質疑番号	図面番号	質 疑	回 答
1	共通	切り抜き書と図面で実施数量等が大幅に違う際は変更協議の対象と考えてよろしいでしょうか。	入札にあたっては、切り抜き書のとおり積算してください。積算基準に基づいて積算された数量（実施数量ではない）と図面が著しく違う場合は、変更協議の対象とします。
2	共通	世界情勢等で工事期間中に大幅な物価変動が発生した場合は、協議可能と考えてよろしいでしょうか。	玄海町建設工事請負契約約款第26条（賃金または物価の変動に基づく請負代金額の変更）の規定に該当する場合は、変更協議の対象とします。
3	共通	世界情勢(中東など)で納期が供給状況も日々変動しております。納期が遅延等により工期変更の協議可能と考えてよろしいでしょうか。	玄海町建設工事請負契約約款第22条（受注者の請求による工期の延長）の規定に該当する場合は、変更協議の対象とします。
		<仮設計画>	
4	共通 建築-112	渡り廊下工事完了後に現場事務所の搬出及び工事期間中における作業員駐車場の確保が難しいと思われます。工事敷地範囲外の旧Aコープ有浦店を現場事務所及び作業員駐車場として利用させていただくことは可能でしょうか。	任意仮設の現場事務所や作業員駐車場等については、受注者にて設置位置を検討いただき、発注者と協議して決定します。なお、提案の敷地は、町の所有地ではありません。
5	共通	上記質疑において利用可能な場合は有償でしょうか。有償の場合は費用等もご指示ください。	質疑4に同じ
6	共通	建物工事範囲に既存マンホールの記載がありますが、既存埋設配管の経路等が不明のため試掘調査が必要と思われます。既存埋設配管等の試掘調査については、別途工事と考えてよろしいでしょうか。ご指示ください。	既設埋設配管の経路等は本工事において確認をしてください。なお、試掘調査が必要となる場合は、受注者と別途協議を行います。
7	建築-112	フェーズ2からフェーズ4における仮囲い位置について、別紙1図面の仮囲いラインに広げさせていただくことは可能でしょうか。	仮囲いは指定仮設となりますので、施工計画、安全管理及び庁舎運営への影響等を踏まえ、合理的な理由がある場合には、変更協議の対象とします。

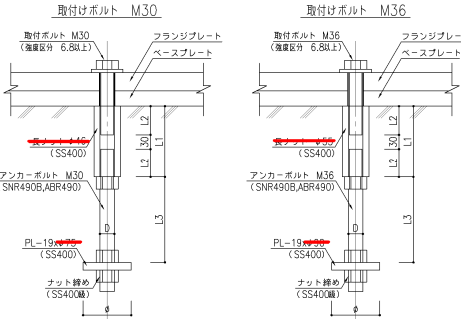
質疑番号	図面番号	質 疑	回 答																																										
33	構造-40	<p>（株）リジストーン用のアンカーボルトM30については、長ナットをφ50、定着版を9mm×φ85で隅肉溶接6mmと考えてよろしいでしょうか。ご指示ください。</p>	<p>構造-39のアンカー要領図は、下記を正とします。また、溶接は不可です。</p> <p>※上下フランジ用、図等とする。 ※取付けボルト 強度区分：6.8（6.8または10.9に変更可） 基準耐力F_t（N/mm²）：420 取付けボルトは、JIS B 10511に定める機械的性質を満たす製品のうち、J 1が製造品とする。</p>

<table><tr> <th>取付けボルト</th> <th>取付けボルト径φ</th> <th>L1</th> <th>L2</th> <th>L3</th> <th>アンカーボルト径D</th> <th>φ</th> </tr><tr> <td>M16</td> <td>φ32</td> <td>150</td> <td>30</td> <td>-</td> <td>-</td> <td>60</td> </tr><tr> <td>M20</td> <td>φ40</td> <td>150</td> <td>40</td> <td>-</td> <td>-</td> <td>70</td> </tr><tr> <td>M24</td> <td>φ48</td> <td>150</td> <td>50</td> <td>-</td> <td>-</td> <td>80</td> </tr><tr> <td>M30</td> <td>φ55</td> <td>150</td> <td>60</td> <td>150</td> <td>M30</td> <td>100</td> </tr><tr> <td>M36</td> <td>φ60</td> <td>150</td> <td>60</td> <td>150</td> <td>M36</td> <td>100</td> </tr></table>
